10 marzo 2017

Oggetto: **RITIRO URGENTE DI DISPOSITIVO MEDICO – SPECIFICO DI DETERMINATI LOTTI**

Prodotto interessato: Strumento di convalida iASSIST

<p>Strumento di convalida 20-8011-021-00 rev. M-P</p> <p>Interessato dall'azione sul campo</p>		
--	--	---

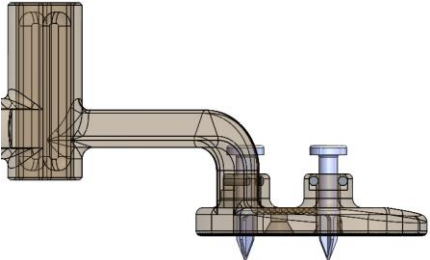
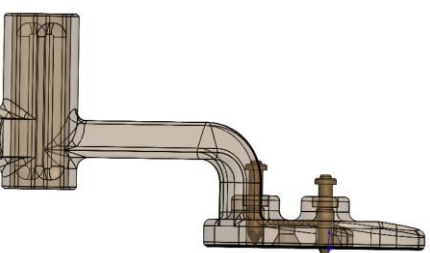
Zimmer Biomet sta conducendo il ritiro dal campo di dispositivi medici relativo allo strumento di convalida iASSIST. È stato registrato un aumento nel numero di reclami riguardanti il piegamento o la rottura dei perni di centraggio dello strumento di convalida prodotto con revisione del disegno M-P, illustrato nel riquadro rosso qui sotto.

Come indicato nelle figure qui sopra, la revisione del disegno M-P dei perni di centraggio presenta una sezione trasversale a X, anziché circolare. Inoltre, la testa del perno di centraggio è dotata di una rientranza nell'estremità allargata. Solo gli strumenti di convalida iASSIST con revisione del disegno

M-P dei perni di centraggio, illustrati nel riquadro rosso qui sopra, sono interessati dal presente ritiro dal campo.

1. Leggere attentamente la presente notifica e accertarsi che il personale interessato sia a conoscenza del relativo contenuto.
2. I prodotti interessati possono continuare a essere usati fino a quando non sono disponibili le unità sostitutive. Per ridurre al minimo il rischio di piegamento o rottura durante l'uso, attenersi alla tecnica chirurgica per ginocchio iASSIST (rif. 97-9001-101-00 rev. 9) e/o alla tecnica chirurgica per ginocchio iASSIST (versione 2 pod) (rif. 97-9001-004-00 rev.2), con particolare riferimento alla seguente avvertenza rispettivamente alle pagine 36 e 37:

3. Ispezionare i dispositivi interessati prima e subito dopo l'uso per accertarsi che i perni di centraggio non siano piegati o rotti. In caso di rottura, la testa del perno di centraggio si stacca, come illustrato qui sotto. Nel caso improbabile di una rottura, accertarsi che entrambe le parti siano estratte dalla ferita.
